**Verslag huishoudelijke elektrische installatie op laagspanning en zeer lage spanning****Algemeen:**

Referentie: 013-20260915-03	Datum controle: 15/09/2026
Keurder: 013

Eigenaar:	Onbekend	EAN-code:	541448820
Adres installatie:	Beernegemstraat 4 bus 7, 8700 - Tielt	Nummer teller(s):	1sag
		Distributienetbeheerder installatie:	Fluvius
Datum uitvoering installatie: ☐ Vóór 01/10/1981 ☒ Tussen 01/10/1981 en 01/06/2020 ☐ Vanaf 01/06/2020			
Type: ☒ Wooneenheid ☐ Niet-huishoudelijk ☐ PV ☐ Batterij ☐ Laadpaal

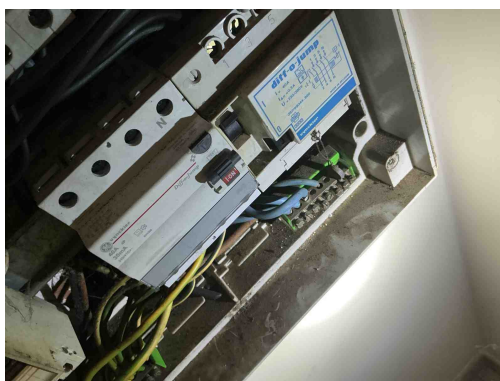
B26 - Het elektrisch bord kon niet gedemonteerd worden (Boek 1: 5.3.5.1).
Opmerking: Oa verdeelbord 2 werd vastgeschilderd

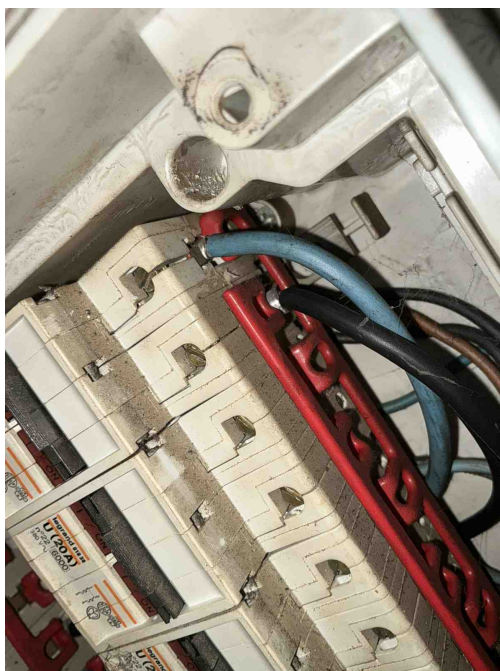
T21 - Het elektrisch materieel is niet geplaatst volgens de voorschriften van de fabrikant/ regels van goed vakmanschap . (Boek 1: 1.4.1.3)

Opmerking: Oa nulgeleider word verdeeld via aardingsbar, ophanging verdeelbord niet afgedekt

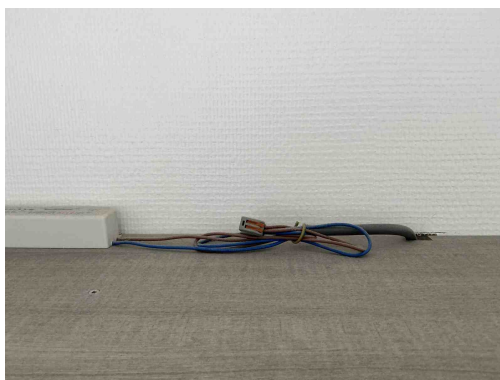
T21 - Het elektrisch materieel is niet geplaatst volgens de voorschriften van de fabrikant/ regels van goed vakmanschap . (Boek 1: 1.4.1.3)

Opmerking: Oa nulgeleider word verdeeld via aardingsbar, ophanging verdeelbord niet afgedekt

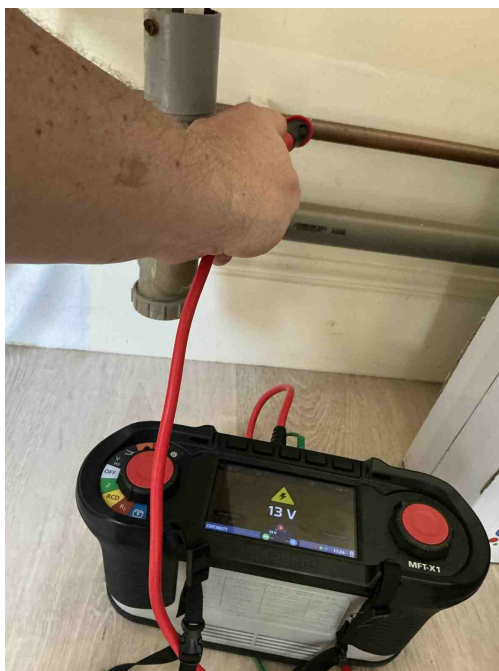
C26 - De verbindingen zijn niet gebeurd in borden, in aftakdozen, aan de klemmen van contactdozen, schakelaars of in de verlichtingstoestellen (Boek 1: 5.2.6.1).

Opmerking: Oa badkamer

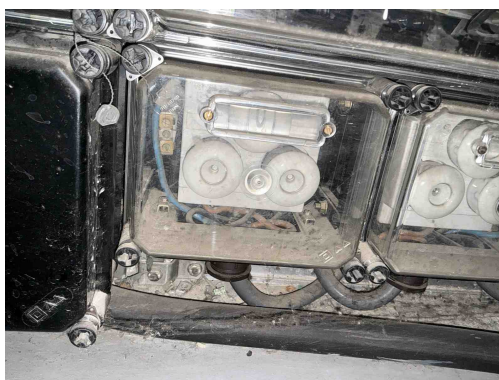
E01 - De hoofdequipotentiale verbindingen ontbreken (Boek 1: 4.2.3.2).

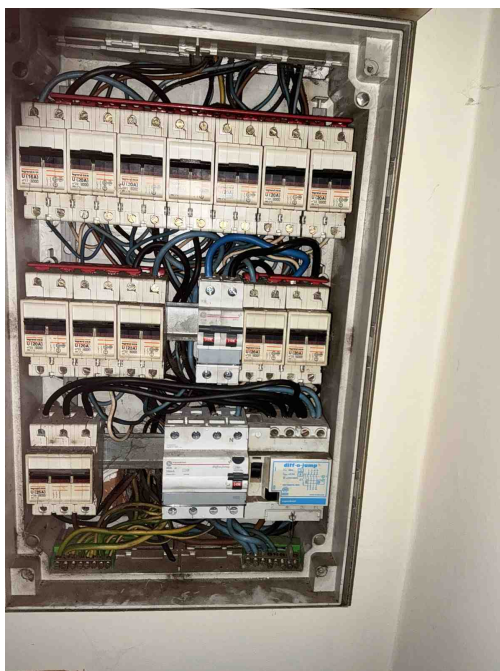
B17 - De voedingsspanning is niet op elk bord vermeld (Boek 1: 3.1.3.3).

B04 - De aanduiding van de kringen, klemmen en/of schakelapparatuur ontbreekt, is onjuist of is onvolledig (Boek 1: 3.1.3.1/5.1.6.1).

D08 - De nodige markeringen op de beveiligingstoestellen ontbreken of zijn onleesbaar (Boek 1: 5.3.5.5).

Opmerking: Oa kortsluitvermogen
